## Mötesanteckningar Visby Ringmur

### Antikvariska principer för återuppbyggnad

## Visby Ringmur (RAÄ Visby 105:1)

### Underlag inför antikvariskt ställningstagande avseende återuppbyggnad av rasat parti

Fyra alternativ har lämnats av Tyréns, se nedan. Samliga på mötet var överens om att alternativ 3 var bäst på grund av det rena och smäckra formspråket, både klassiskt och modernt.

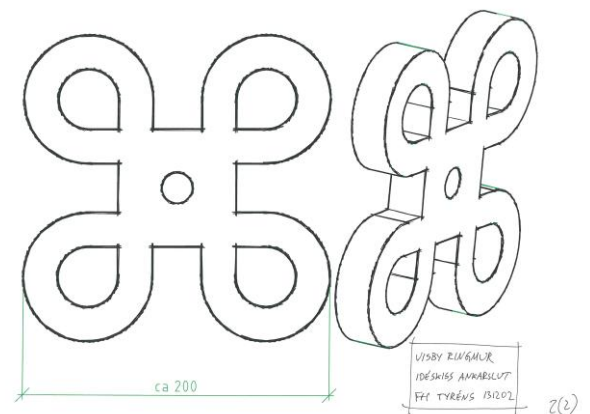
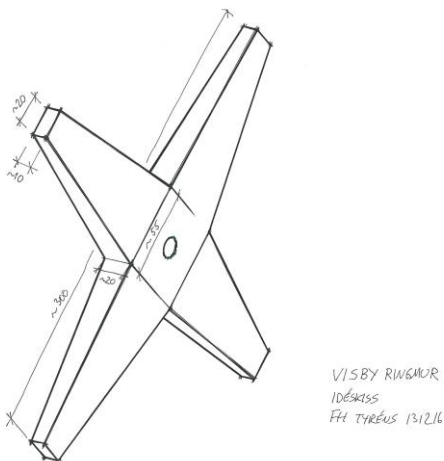
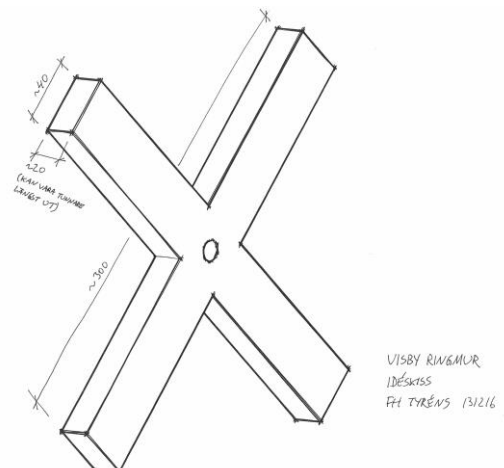
Grå kulör ansågs bäst. En diskret gravering med året kan göras i ankarlut.

**Mur 38 med raset inritat (gul linje) och de partier som är nerplockade (röd linje).  
Efter Eckhoff/Janse**

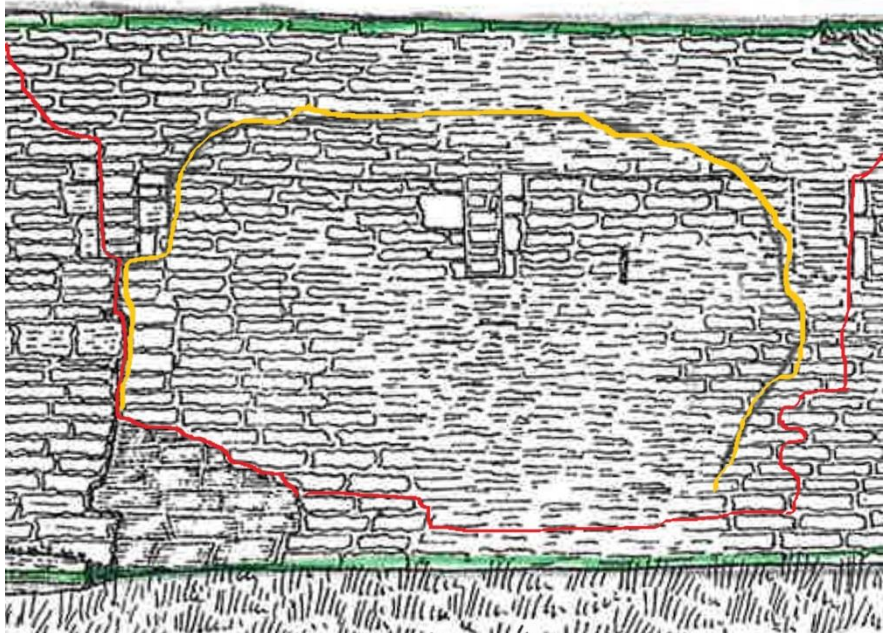
#### Alternativ 1: Rekonstruktion av rasat parti

### Alternativ 2: Återuppbyggnad med tydlig markering av nytt murparti

### Alternativ 3: Återuppbyggnad med ny skiftläggning i liv med muren

- Det bästa alternativet enligt samtliga på mötet. Ärligt redovisad lagning som anknyter till murens estetik, material och konstruktion utan att bli en rekonstruktion.
- De justeringar som görs vad gäller konstruktionen ger en hållbar mur som konstruktionsmässigt nära anknyter till den befintliga vad gäller skalmursprincipen. Tack vare justeringarna (som går tillbaka på medeltida byggteknik, dock inte i detta murparti där man uppenbart inte byggt «enligt regelboken», dvs med bindstenar) skapas en betydligt mer hållbar konstruktion än originalet som rasat. Materialen är delvis desamma (det mesta av stenen) eller så nära originalmaterialet vi kan komma (ny sten, lerbruk, stukasläckt kalkbruk av gotlandskalk).
- De synliga ankarlutten, 5-6 st på ömse sidor om raset, markerar tydligt var muren är åtgärdad.
